Note de présentation des modifications apportées au PC 2 du dossier de Permis de Construire relatif au parc agrivoltaïque de Soumans au lieu-dit « les bregeres » (04 août 2025)

Le plan d'implantation du projet agrivoltaïque de Soumans au lieu-dit « les bregeres » a fait l'objet d'adaptions au niveau des pistes, à 8 points précis.

Les pièces graphiques du dossier de Permis de Construire ont été actualisées en conséquence. Les adaptations portent uniquement sur le PC 2.

Modification du PC 2 du Permis de Construire n° PC 0231 7423D0007

Figure 1 : Schéma de l'adaptation de la réalisation des bandes validée par le SDIS

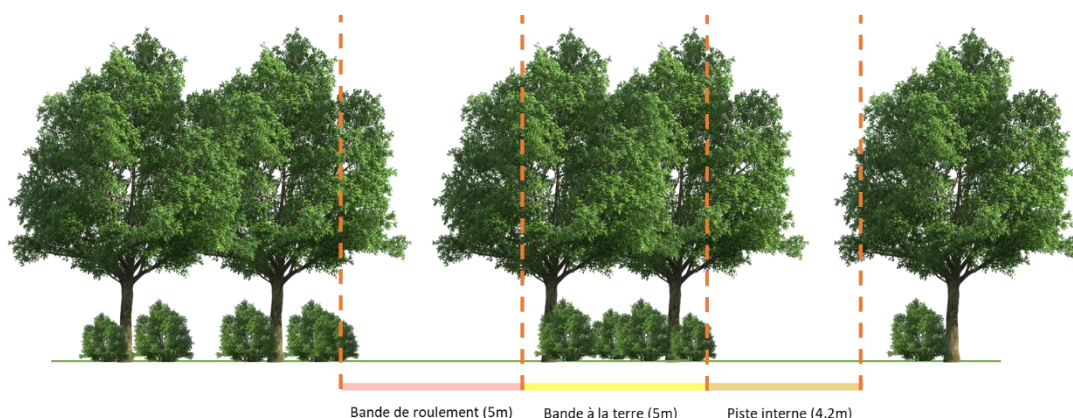
Comme précisé dans le mémoire en réponses à l'avis MRAE en date du 19 juin 2025, à l'observation C, il est proposé de supprimer la mesure *MR14 – Transfert de troncs parasités par le Grand Capricorne et les autres espèces de Coléoptères patrimoniaux* et de développer en remplacement la **MR13 – Identification, marquage et évitement d'arbres favorables aux Coléoptères patrimoniaux et aux Chiroptères arboricoles, modifications substantielles des pistes**. Cette mesure prévoit d'une part, de ne pas créer de bande à la terre (5 m de large) au droit des secteurs présentant des arbres favorables aux chauves-souris et aux Coléoptères (c'est-à-dire de laisser un espace de 5 m en remplacement de cette bande, entre la piste et la bande de roulement, mais sans couper la végétation) et d'adapter le passage de la piste (4 m de large) et de la bande de roulement (5 m de large) pour éviter ces enjeux, via un passage en amont des travaux.

Figure 2 : Localisation des 8 points de conflits (cercles rouges) et angles de prise de vue des photographies suivantes

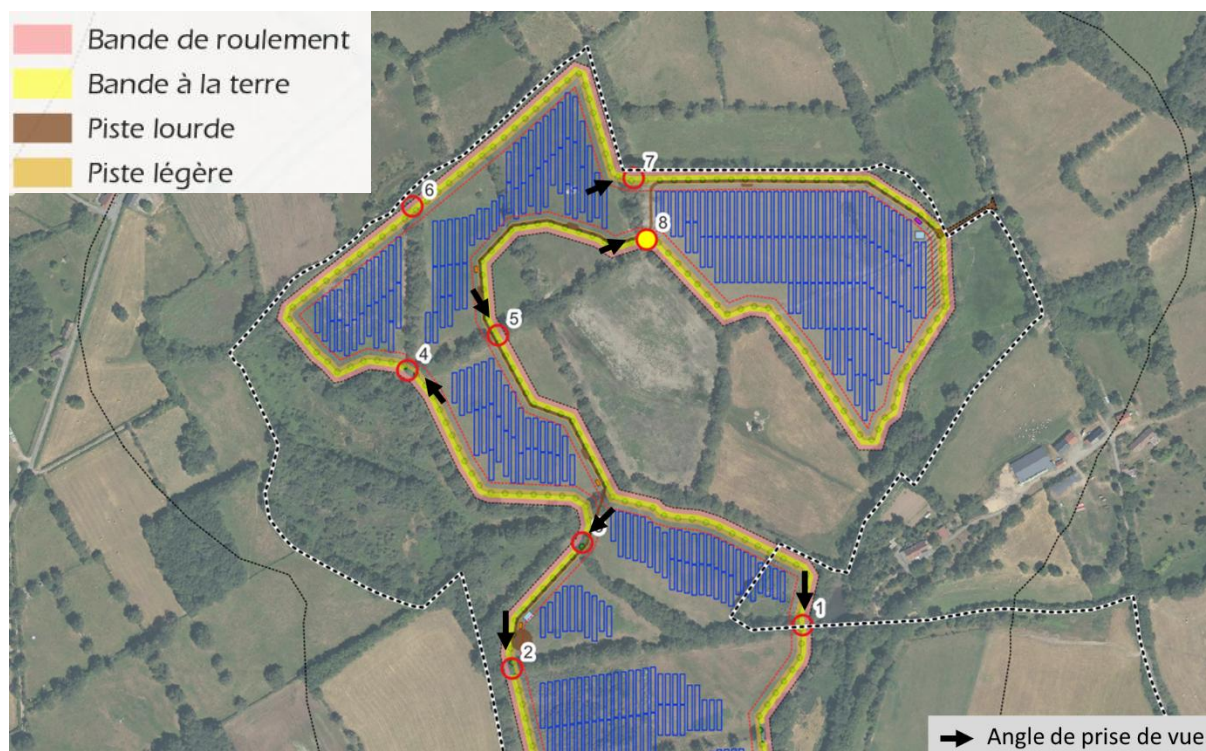
- Point 1 : décalage de l'ensemble (pistes + bandes) de quelques mètres vers l'est où un passage de 14 m est présent ;
- Point 2 : décalage de la piste 5 m à l'est, place suffisante pour la bande de roulement sans impacter deux chênes proches à l'ouest (plus de 6 m disponibles) ;
- Point 3 : décalage de la piste de 1 à 2 m vers le sud-est pour éviter un chêne, place suffisante pour la bande de roulement entre 2 chênes (plus de 9 m disponibles) ;
- Point 4 : passage d'une largeur suffisante pour l'ensemble, décalage de la piste vers l'ouest pour éviter deux frênes (hors enjeu Grand Capricorne) ;
- Point 5 : passage suffisant pour l'ensemble ;

- Point 6 : passage suffisant pour la piste puis la bande de roulement, cependant l'espace laissé pour la bande à la terre est de 4 m (inférieur aux 5 m). Ce point a été validé avec le SDIS ;
- Point 7 : passage de 14 m en théorie suffisant pour l'ensemble, en phase chantier il sera cependant porté une attention à la préservation d'un maximum de branches basses importantes (hors enjeu Grand Capricorne). Dans ce cadre, l'espace laissé à la place de la bande à la terre fera potentiellement moins de 5 m. Ce point a été validé avec le SDIS ;
- Point 8 : décalage de la piste 5 à 10 m au nord / nord-ouest à l'endroit d'une piste existante, puis passage suffisant pour les bandes (plus de 11 m disponibles) à environ 7 m de distance.

Schéma de l'adaptation de la réalisation des bandes

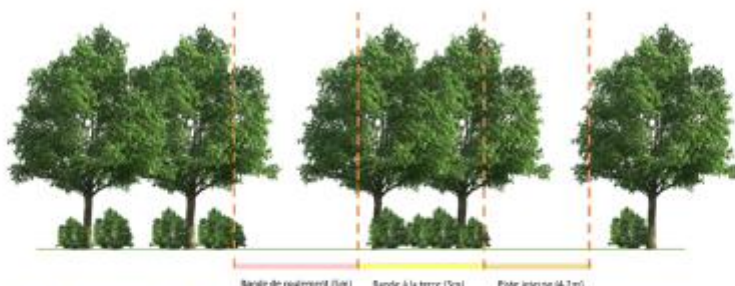
Pour nous, il n'y pas de problématique spécifique concernant les décalages de pistes prévues pour éviter ces arbres. Cependant, leur présence entraîne, de fait, **des ruptures dans la barrière coupe-feu que représente l'ensemble piste externe/bande à la terre/piste interne et qui doit présenter une largeur minimale de 16 m entre les premiers panneaux et toute forme de végétation en limite du parc** (pour les haies à l'intérieur du parc, nous n'imposons rien).

Ainsi, chaque zone présentant un arbre/des arbres conservé(s) dans le tracé initial de la bande à la terre doivent se trouver à, au minimum, 16 m des premiers panneaux photovoltaïques (cela peut impliquer le déplacement de quelques tables). Pour imaginer mes propos, la pointe du compas est planté au niveau du/des arbres(s) conservé(s) et il doit tracer un demi-cercle de 16 m entre la végétation conservée et les premiers panneaux.

Cette mesure prévoit d'une part, de ne pas créer de bande à la terre (5 m de large) au droit des secteurs présentant des arbres favorables aux chauves-souris et aux Coléoptères (c'est-à-dire de laisser un espace de 5 m en remplacement de cette bande, entre la piste et la bande de roulement, mais sans couper la végétation) et d'adapter le passage de la piste (4 m de large) et de la bande de roulement (5 m de large) pour éviter ces enjeux, via un passage en amont des travaux.
